**OFFICINA Giampiero Fabbri
MOLINELLA BOLOGNA**

OGGETTO: MODIFICA DEL SISTEMA DI SIGILLATURA PORTELLO USCITA PARACADUTE

Particolare incisione

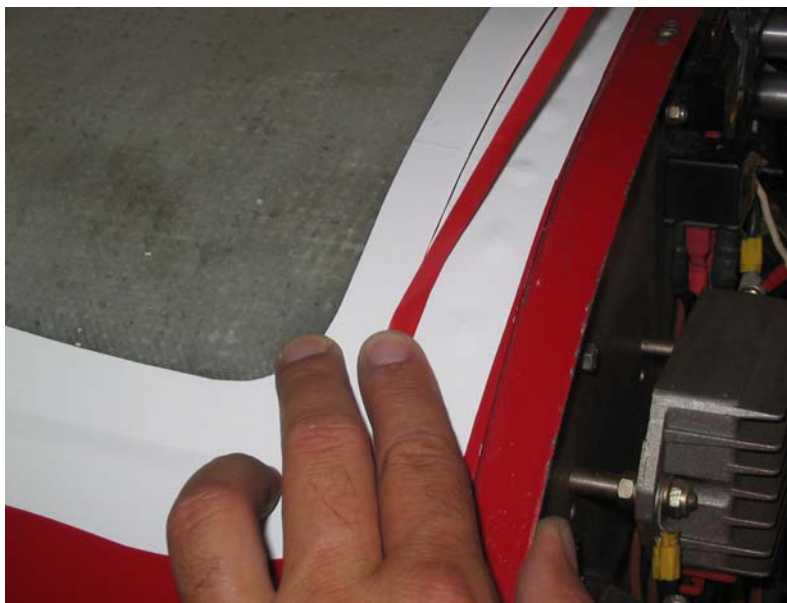
OPERANDO CON LA LAMA DEL CUTTER, TAGLIARE LA NASTRATURA TUTTO INTORNO AL PERIMETRO DEL PORTELLO, NEI TRATTI RETTILINEI TRA GLI SPIGOLI. NON TAGLIARE NELLE ZONE ARROTONDATE DEGLI ANGOLI. (FIG 1)

NOTA : L'OPERAZIONE E' SUPERFICIALE, NON OCCORRE ESERCITARE ECCESSIVA PRESSIONE NE' OPERARE IN PROFONDITA', PER NON DANNEGGIARE LE LAMELLE DI FISSAGGIO DEL PORTELLO (particolare in foto a pag. 3)

RICHIUDERE ,RICOPRENDO CON LE STRISCIE DI NASTRO "DC FIX" TAGLIATO AD UNA LARGHEZZA MASSIMA DI 6 MILLIMETRI,I TAGLI PRATICATI IN PRECEDENZA,AVENDO CURA DI LASCIARE ALCUNI MILLIMETRI DI SOVRAPPOSIZIONE TRA I NASTRI E LE PARTI PRIVE DI TAGLI NEGLI ANGOLI,ONDE EVITARE INFILTRAZIONI D'ACQUA.
